**Forum mondial de l'harmonisation  
des Règlements concernant les véhicules****187<sup>e</sup> session**

**Accord de 1958 : Examen de projets d'amendements  
à des Règlements ONU existants, soumis par le GRBP****Proposition de complément 11 au Règlement ONU n° 109  
(Pneumatiques rechapés pour les véhicules utilitaires  
et leurs remorques)****Révision 1****Communication du Groupe de travail du bruit et des pneumatiques\* \*\***

*Figure, lire :*

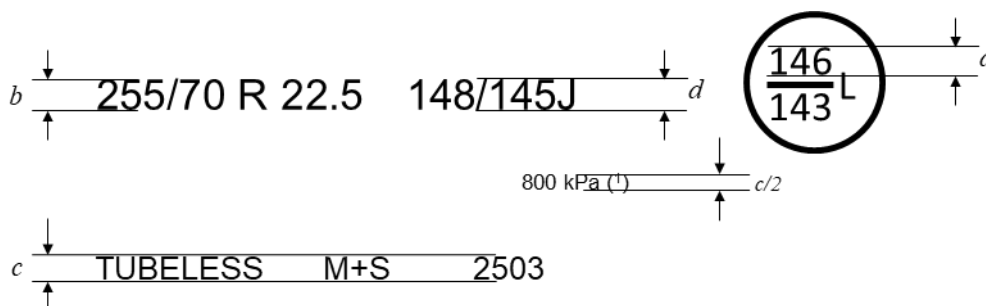
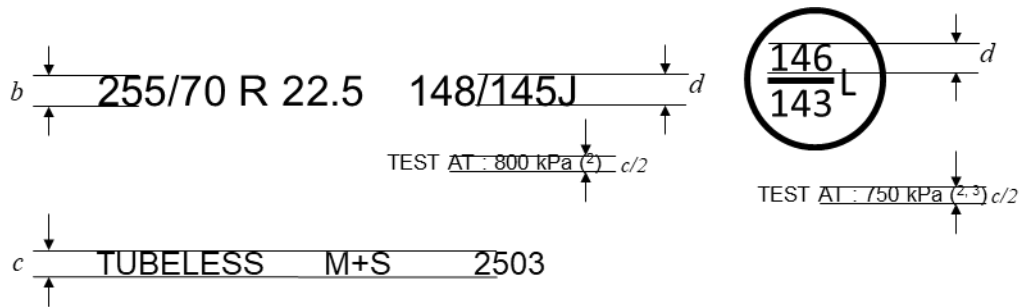
*Annexe 3,*

« Exemple 1 :

<sup>1</sup> L’indice PSI peut être utilisé à la place d’une valeur de pression exprimée en kPa pour les pneumatiques homologués pour la première fois avant le 1<sup>er</sup> janvier 2018. La marque en kPa peut être précédée de la mention “TEST AT :” ou “TEST INFL :” ou du symbole “@”.

Exemple 2 :

- <sup>2</sup> La mention “TEST AT :” peut être remplacée par la mention “TEST INFL :” ou par le symbole “@” ou être omise.
- <sup>3</sup> L’indication d’une deuxième pression de gonflage pour le code de service supplémentaire est facultative. En l’absence d’indication, le même gonflage d’essai s’applique aux deux combinaisons charge/vitesse.
